COMMISSION ROYALE DES MONUMENTS ET DES SITES  
KONINKLIJKE COMMISSIE VOOR MONUMENTEN EN LANDSCHAPPEN

Réf. DPC : 2311-0163/02/2017-474PU (corr. DPC : P.-Y. Lamy)  
Réf. CRMS : AA/AH/UCL202016\_650\_DeFré\_PiscineLongchamp  
Annexe : 1 dossier / 20216

**Objet : UCCLE. Square De Fré, 1. Piscine Longchamp. Demande d'avis préalable à la dépose de la demande permis unique. Avis de principe de la CRMS**

*Etat actuel : bassins bordés de céramiques bleues et faux-plafond maquant*

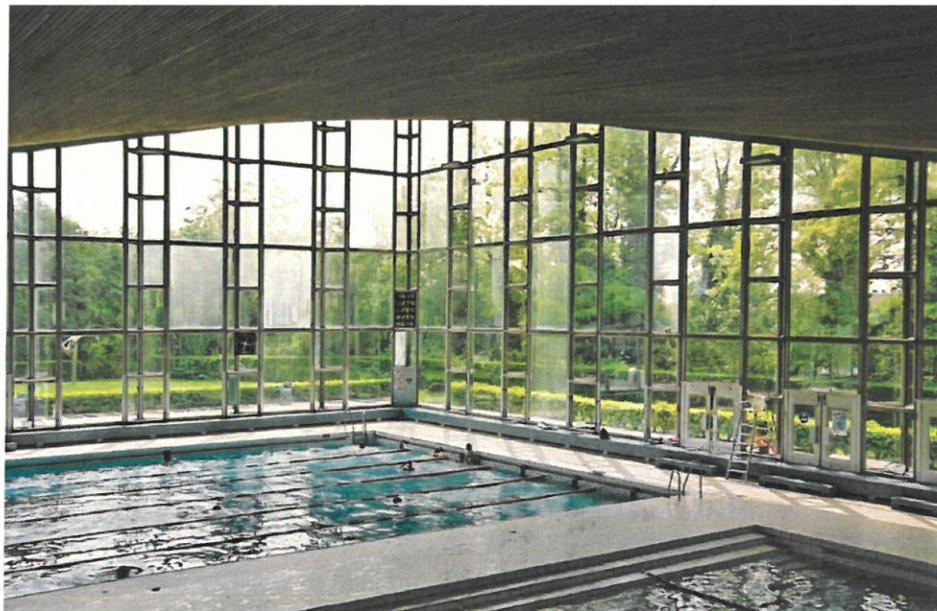
Quant aux finitions et aux couleurs des bassins, les photographies d'époque montrent que le pourtour de la piscine était réalisé en céramiques de ton clair (teinte légèrement plus claire que les mosaïques de sol). La Commission demande de revenir aux tons originels, participant eux aussi à l'intégration subtile des bassins, effet qui a malheureusement disparu puisque les bassins sont aujourd'hui délimités d'un bord bleu vif, probablement réalisé lors des rénovations suite à l'incendie de 2008.

Détail technique du joint de dilatation périphérique oblique – concept originel

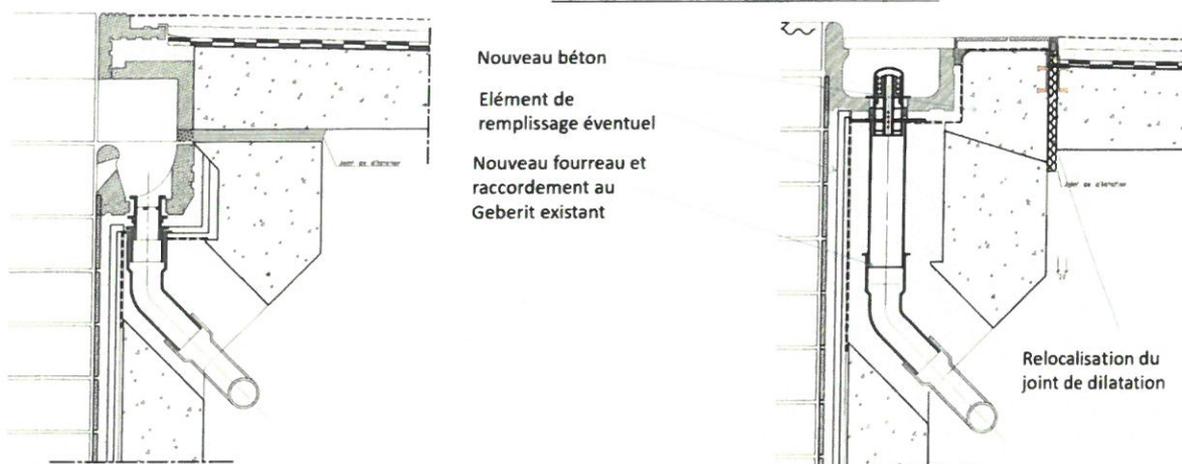
Selon toute probabilité, ce phénomène est causé par la défaillance du joint de dilatation périphérique. Etant situé juste au-dessus de la gorge périphérique localisée sous le bord du bassin, ce joint est systématiquement sollicité -horizontalement- par les mouvements de l'eau ainsi que -verticalement- lors des vidanges du bassin. Etant donné qu'il a été réalisé horizontalement et non en oblique comme initialement conçu, il se détériore.

Outre que la proposition donnerait lieu à des interventions conséquentes de démolition sur le pourtour en béton des deux bassins, la Commission ne peut souscrire au changement proposé, en raison de son impact matériel et visuel. Le changement de niveau du miroir d'eau modifierait sensiblement la lecture des bassins, aujourd'hui caractérisée par des niveaux d'eau différenciés qui jouent un rôle déterminant dans la perception de cet espace spectaculaire et qui participent à l'intérêt patrimonial de la piscine (elle s'interroge aussi sur l'augmentation de hauteur résultant de la modification du niveau d'eau, plus spécifiquement pour des usagers tels que des enfants ou des personnes à mobilité réduite).

Par ailleurs, le détail soigné de la rigole moulée en céramique du trop-plein latéral doit être considéré comme un élément classé qui appartient au « niveau 64 » explicitement mentionné dans l'arrêté de classement. Caractéristique des piscines traditionnelles car lié au système de filtration en circuit fermé, la typologie des trop pleins latéraux -en voie de disparition- fait partie intégrante du concept d'origine, contrairement au système -anachronique- à débordement, introduit il y a une vingtaine d'années. La CRMS demande de conserver cette typologie. A sa connaissance, aucune imposition ne contrevient au maintien d'un système à gorge de trop-plein ; ce système traditionnel est encore courant dans de nombreuses piscines sans y poser de problèmes particuliers de sécurité, comme aux bains de Saint-Josse ou aux bains de Bruxelles, monuments classés.

**La Commission ne souscrit donc pas à la mise en œuvre de bassins à débordement dans la piscine classée et demande d'étudier des réponses aux défauts d'étanchéité moyennant la conservation /**

**reconstitution de la rigole latérale tout en retrouvant les couleurs d'origine des bordures des plages, à déterminer sur base de recherches approfondies.**

*Etat existant – schéma joint à la demande*

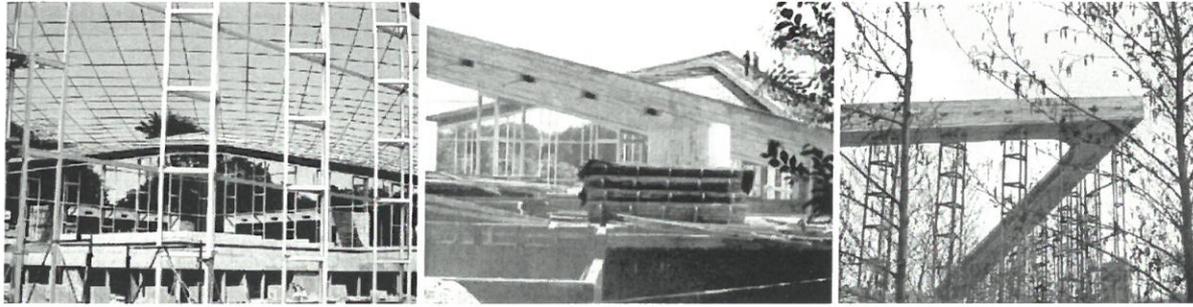
Pour résoudre ces problèmes d'infiltration, il est proposé de renouveler l'ensemble du raccord entre les bassins et les plages et de reculer en arrière le joint de dilatation. L'on en profiterait pour transformer les bassins à trop plein latéral en deux bassins à débordement. Ceci a pour conséquence d'augmenter le niveau d'eau de 35 cm. Selon le dossier, cette modification présente également des avantages en termes de sécurité et d'entretien. Au niveau des finitions, les travaux impliqueraient la suppression des céramiques de la rigole latérale, le remplacement du bord ainsi que la mise en œuvre de grilles perpendiculaires couvrant le caniveau envisagé sur le pourtour des bassins.

Enfin, selon la notice explicative, l'augmentation du volume d'eau (environ 194 tonnes pour le grand bassin et 67 tonnes pour le petit) ne nécessiterait pas de renforcer la structure en place et la note de calcul prouve que la structure peut reprendre la charge complémentaire. La possibilité serait néanmoins laissée à des renforcements par plats métalliques, en particulier au niveau du petit bassin, où la surcharge serait proportionnellement la plus importante.

Vue aérienne en cours de construction : poutres de rive avec bouches d'aération et câblages intégrés - photo publiée dans 'La Technique des Travaux', 1974

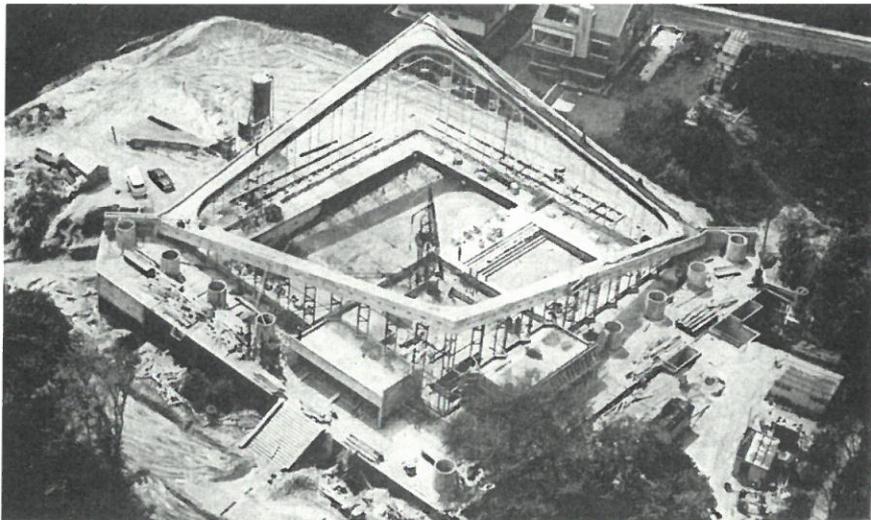
Il est donc proposé de restaurer et d'isoler les poutres par l'extérieur (isolation de 10cm en face verticale et de 5cm en face horizontale) au moyen d'un enduit sur isolant, avec un traitement de finition texturé imitant les traces de coffrage du béton actuellement apparent.

**Outre les conséquences pour l'aspect visuel du couronnement du bâtiment (augmentation des sections, raccords difficiles avec les tripodes et aux angles, aspect de l'enduit, ...) qui ne sont pas toutes détaillées, l'intervention soulève d'importantes questions :**

- Outre leur rôle structurel, ces poutres remplissaient-elles d'autres fonctions techniques selon le concept originel ? D'après les sources, ces poutres consistent en des caissons destinés à l'extraction de l'air humide de la piscine (la pulsion étant assurée par des grilles intégrées au droit des banquettes sur la périphérie des plages). Ces poutres seraient donc doublement sollicitées : par la condensation issue des différences thermiques liées au climat extérieur et par l'humidité de l'air extrait.

- De quelle manière fonctionnent actuellement les poutres de rive et ont-elles évolué par rapport au concept d'origine renseigné par les documents d'archives (double caisson, bouches d'aération intérieures et extérieures visibles, câblage intégré visible, système d'écoulement des eaux de condensation aux 2 angles, ...) ?

- Quel est le fonctionnement initial / existant du système de ventilation et de renouvellement de l'air ? Le faux-plafond jouait-il un rôle et le cas échéant, lequel ?

- Quelle est la nature exacte des dégradations : carbonatation, corrosion d'armatures, éclats de béton, etc ?
- En quoi ont consisté les éventuelles réparations antérieures et comment étaient-elles justifiées ?
